## Звіт за результатами архітектурно- інженерного огляду будинку

с. Білогородка, по вул. Генріха Вишневського 1

**VILLAGGO буд. 91**

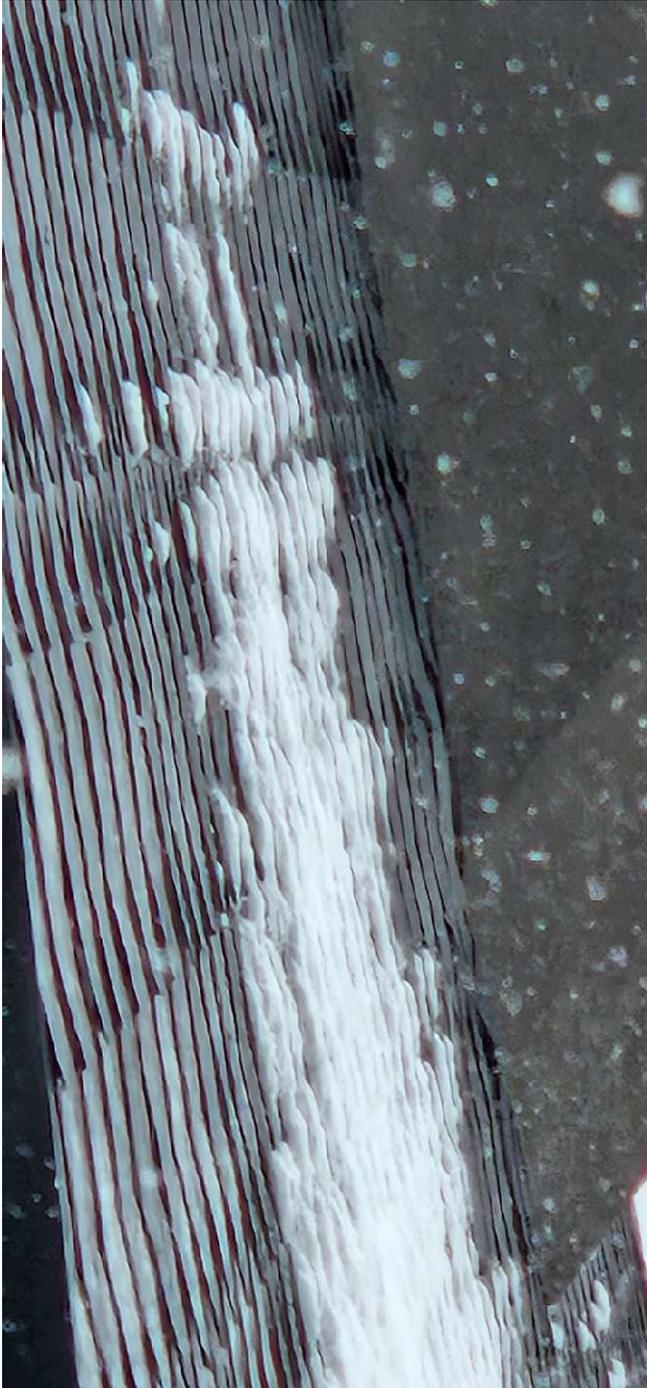
Цоколь обкладено штучним плиткою та утеплено 50 мм пінополістиролу.

Стан та виконання задовільні.
